# COMITÉ CONSULTATIF D'URBANISME

DEMANDE D'APPROBATION PAR PIIA – **275, rue Brock sud (2 607 528)**

Étudier, conformément au titre VIII (PIIA) du Règlement d'urbanisme de l'arrondissement de Côte-des-Neiges-Notre-Dame-de-Grâce (01-276), les travaux visant à modifier la fenestration et l'aménagement paysager du bâtiment multifamilial isolé situé au 275, rue Brock sud - dossier relatif à la demande de permis 3003342222.

2024/04/10

Plan du rez-de-chaussée existant ccu / permis

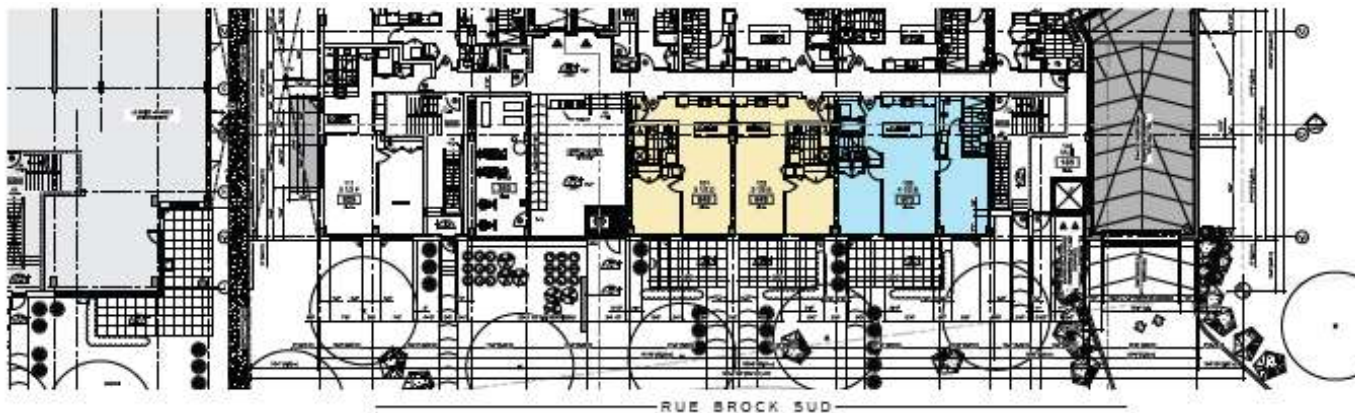
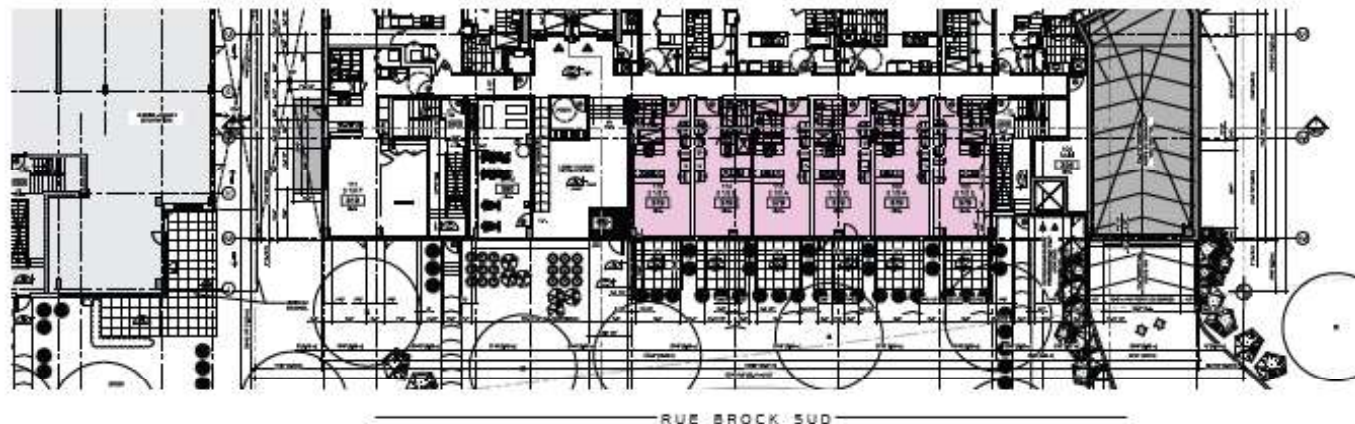
1. Ajout de 7 logements (60 logements proposés)
  - a. ÉTAGE RDC AXES : Modification de 2 logements prévus 3 ½ et 1 logement 4 ½ pour 6 logements de type 2 ½ studio.

- i. Modification / ajustement des ouvertures en façade conséquence de la nouvelle typologie
    - ii. Modification de 3 terrasses au sol pour 6proposées en cour avant

Plan des étages 2 et 4  
existants ccu / permis

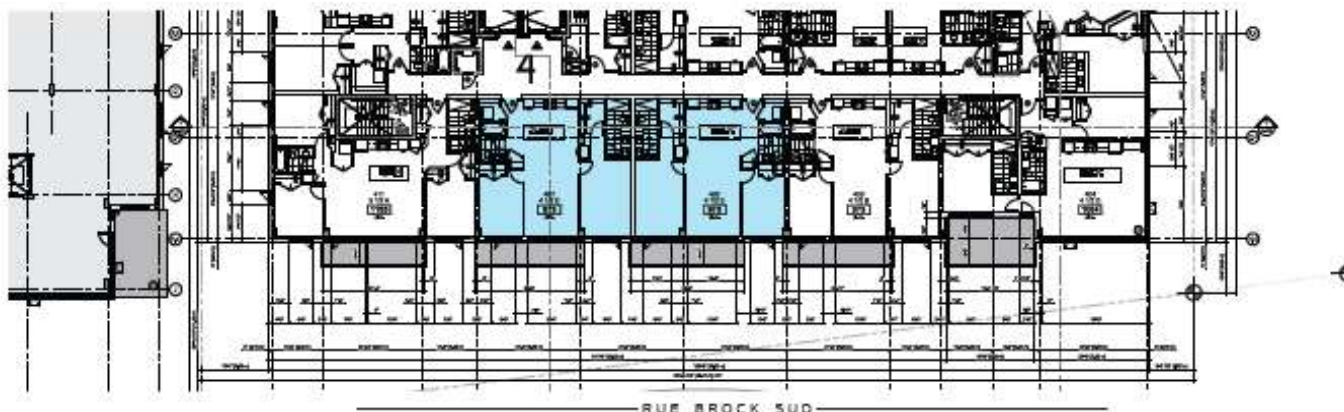
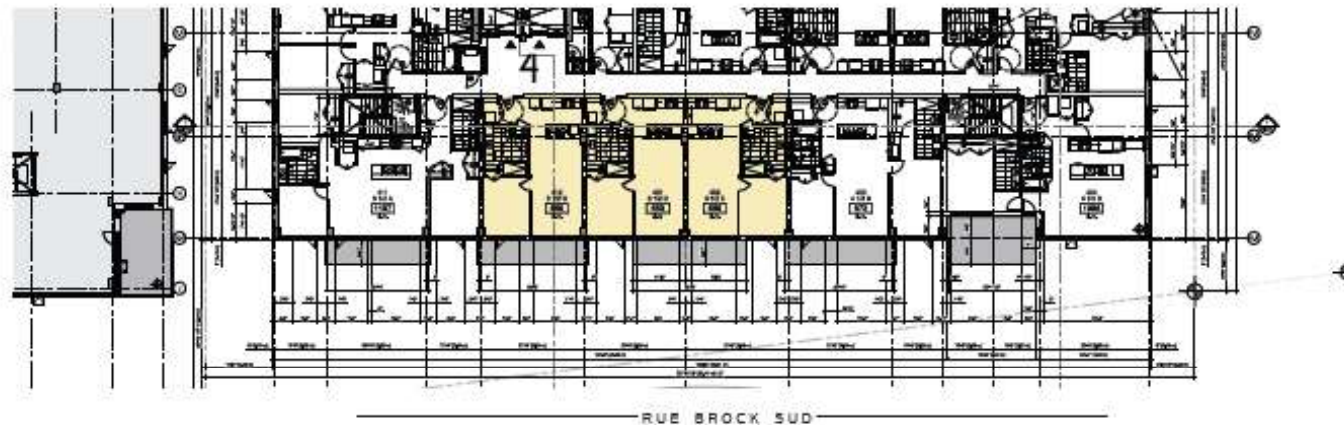
- b. ÉTAGES TYPES 2@5: Modification de 2 logements 4 ½ aux étages pour 3 logements 3 ½
    - i. Remplacement d'une fenêtre par étage pour une porte-patio type (accès balcon logement)

**ELEVATION AVIÈRE / FALABE EST (FRONT)**

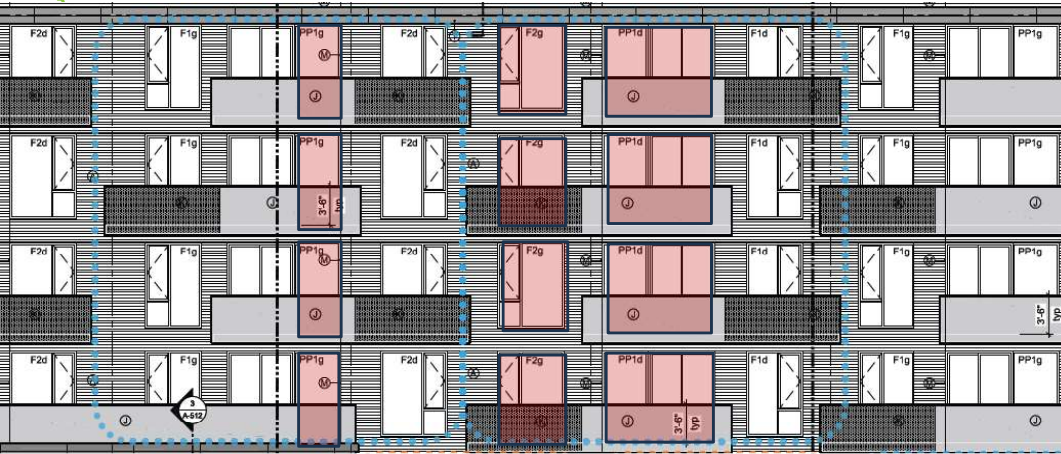
Réduction de la hauteur de l'appentis mécanique (salle aérothermie) et déplacement des grilles de ventilation (persiennes) de part et d'autre (4x persiennes en façade avant).

*Cet ajustement a été établi afin d'éliminer l'inconfort (bruit et vent) des grilles de ventilation directement sur les usagers de la terrasse.*

Les persiennes ajoutées en façade selon la nouvelle hauteur de l'appentis mécanique, et de son recul important, empêche tout impact visuel depuis le trottoir.
